# Modernisation et extension du stade Roland Garros : expertise du projet alternatif porté par les associations

Rapport n° 010118-01

Février 2015

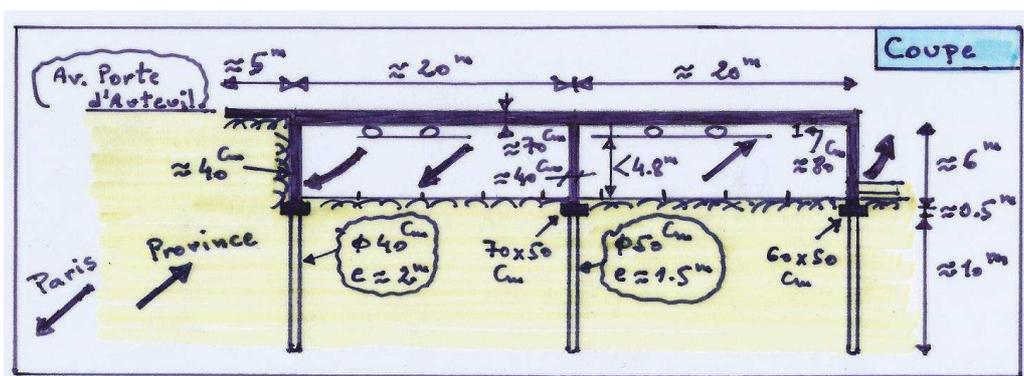
Le dossier présenté par M. Amir-Mazaheri indique que la réalisation de cette couverture dans la prolongation de la couverture existante « *ne pose pas de problème particulier même avec le respect des normes relativement contraignantes de sécurité incendie* ». Une ligne d'appui centrale est prévue, les fondations seront en parois moulées ou en pieux. La dalle sera réalisée grâce à la mise en place d'éléments préfabriqués précontraints servant de coffrage pour le coulage du reste de l'épaisseur de la dalle. La couverture nécessite un réaménagement de la bretelle de sortie dans le sens Province-Porte d'Auteuil et il est précisé qu'une organisation des courts en escaliers (ou terrasses) permettrait de « *gérer les aléas éventuels liés à la gestion de cette bretelle* ». Le positionnement de cette nouvelle dalle est aussi évoqué avec deux options :

- soit la couverture de 100 m de longueur est réalisée en prolongement du tunnel existant et le nouveau tunnel sera « *équipé indépendamment du tunnel existant* » ;
- soit il est conservé une trémie de sécurité de 30 m entre les deux couvertures et le nouveau tunnel empiètera sur la partie en pente de la bretelle, « *d'où une différence de niveau de l'ordre de 2 m à gérer par une organisation en terrasse des courts* ».

Il faut comprendre que, la bretelle de sortie étant située sous la nouvelle couverture, il faut surélever le niveau de la dalle vers l'est en fonction du niveau de la bretelle. De plus, la surface de la dalle devant être nécessairement horizontale pour y installer des courts, différents niveaux sont à prévoir en montant d'ouest en est.

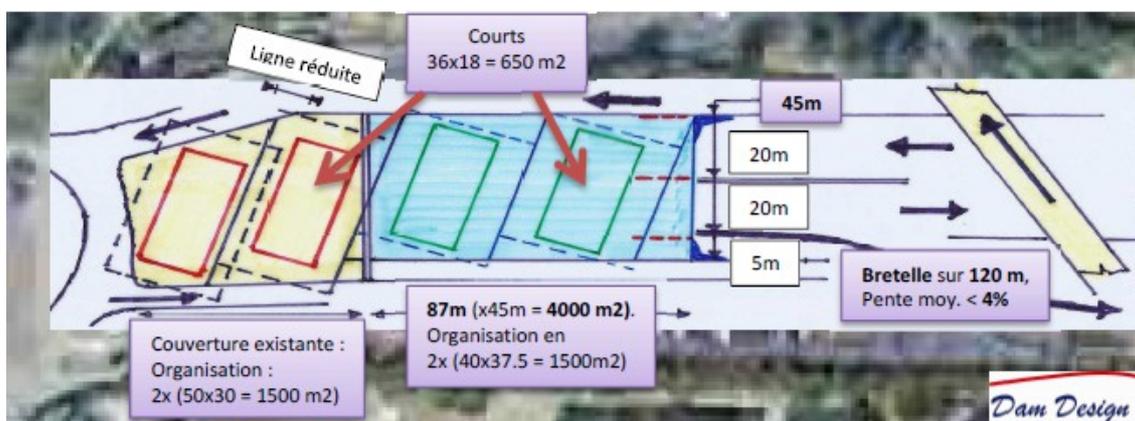
Le dossier proposé analyse le problème posé par la bretelle de sortie de l'autoroute, dans le sens Province-Porte d'Auteuil, et son raccordement à la voirie locale. Il aborde peu le domaine autoroutier, ce qui est compréhensible de la part d'associations qui n'ont pas eu accès aux données correspondantes. Il faut rappeler qu'on est ici très proche du raccordement sur le boulevard périphérique de Paris.

La photo de gauche, prise dans le sens Province-Paris, montre qu'une signalisation directionnelle importante, très proche de la sortie existante du tunnel, est en place pour orienter les usagers vers le nord ou le sud. La visibilité doit également être assurée sur le panneau à message variable (photo de droite) qui la précède et qui serait placée sous la couverture projetée. La taille de ces panneaux peut être revue à la baisse mais ils doivent rester lisibles. Un sur-gabarit de 2 à 3 m est nécessaire pour cela. De ce fait, la dalle de la couverture projetée ne peut pas être dans la continuité en plan de la dalle existante. Une marche de 2 à 3 m sera nécessaire.

Il faut ajouter un autre élément : l'autoroute est en montée vers le périphérique, selon une pente d'environ 2,5 % à la sortie de la couverture Ambroise Paré. A 100 m de distance, la différence altimétrique est portée à 2,5 m. L'extrémité de la nouvelle couverture côté Paris a alors une altimétrie de plus de 5 m par rapport à l'extrémité existante près du carrefour des Anciens Combattants. Le profil en long de l'avenue de la Porte d'Auteuil semble également en légère montée. Ces données impactent l'insertion de la couverture dans le site, les possibilités d'aménagement et les modifications possibles des voies environnantes.

#### 3.6.1. Présentation de la couverture longue

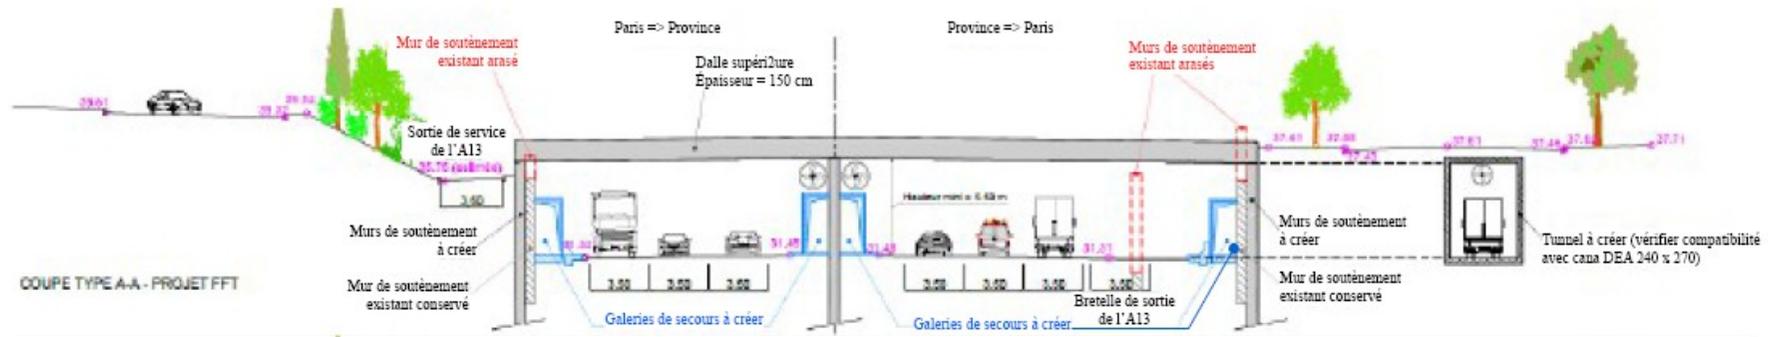
On prend comme hypothèse les contraintes de surcharge suivantes :

- 10 tonnes par m<sup>2</sup> pour la zone supportant le stade (sur 10 000m<sup>2</sup>),
- 4 tonnes par m<sup>2</sup> pour des aménagements divers.

On en déduit une épaisseur de la structure porteuse de 1,5 à 1,6 m pour une surcharge de 10 tonnes, et de 1,2 à 1,3 m pour une surcharge de 4 tonnes, en considérant une dalle sur simples appuis, pour une portée maximale d'environ 24 m.

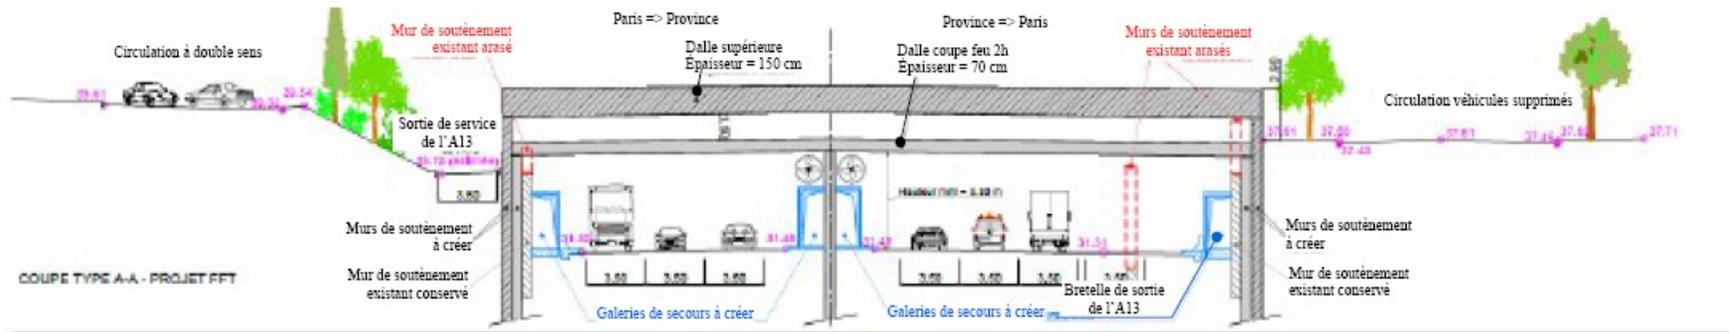
Les coupes suivantes figurent au dossier du BET Degouy, sans explication complémentaire :

La coupe ci-dessus semble correspondre à la zone hors stade.

La deuxième coupe semble correspondre à la zone du stade avec prise en compte des préconisations de la DiRIF sur l'indépendance des structures pour les problèmes de sécurité. Pour autant, ce point n'est pas précisé dans le document du BET Degouy. Cette coupe montre que la couverture est plus haute que l'avenue de la Porte d'Auteuil dans cette zone. Cette solution est accompagnée par la mise en souterrain de l'avenue de la Porte d'Auteuil dans le sens vers Paris sur 350 m environ avec une trémie de 100 m de part et d'autre.
